Изменение № 1 к СП 250.1325800.2016 «Здания и сооружения. Защита от подземных вод»

Утверждено и введено в действие приказом Министерства строительства и жилищно-коммунального хозяйства Российской Федерации (Минстрой России) от _____ № _____

Рисунок 7.3 – Лучевой водозабор

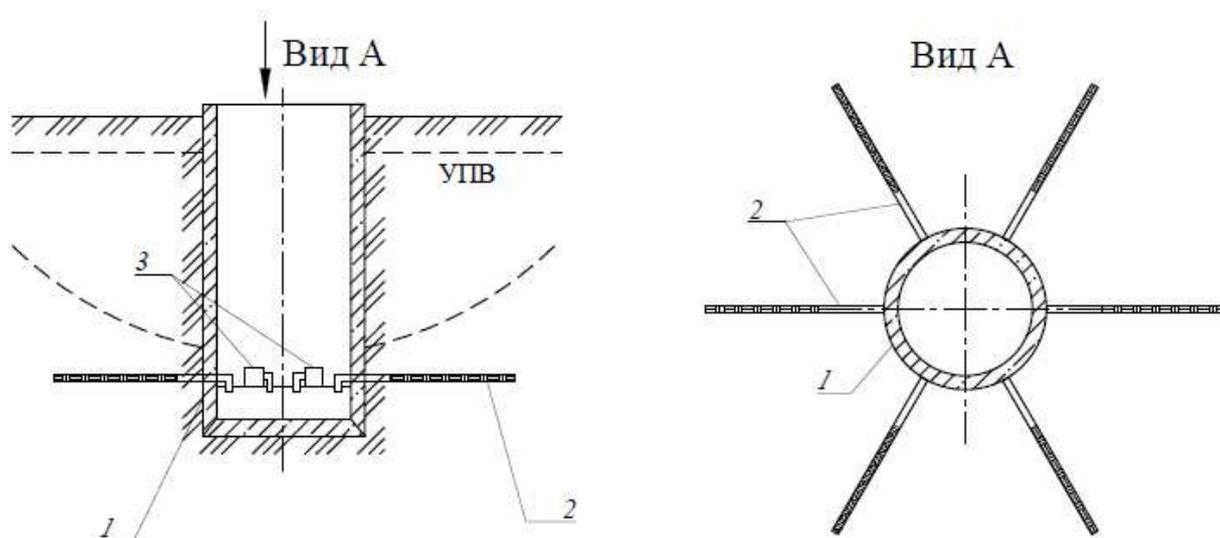
Пункт 7.2.14. Первое предложение. Изложить в новой редакции: «Лучевые водозаборы (рисунок 7.3), состоящие из центрального водосборного колодца и отходящей от него системы горизонтальных радиальных скважин (дренажей), – другая разновидность самоизливающихся скважин.».

Пункт 7.2.14. Дополнить рисунком 7.3 в следующей редакции:

1 – водосборный колодец; 2 – горизонтальные радиальные скважины (дренажи); 3 - насосы
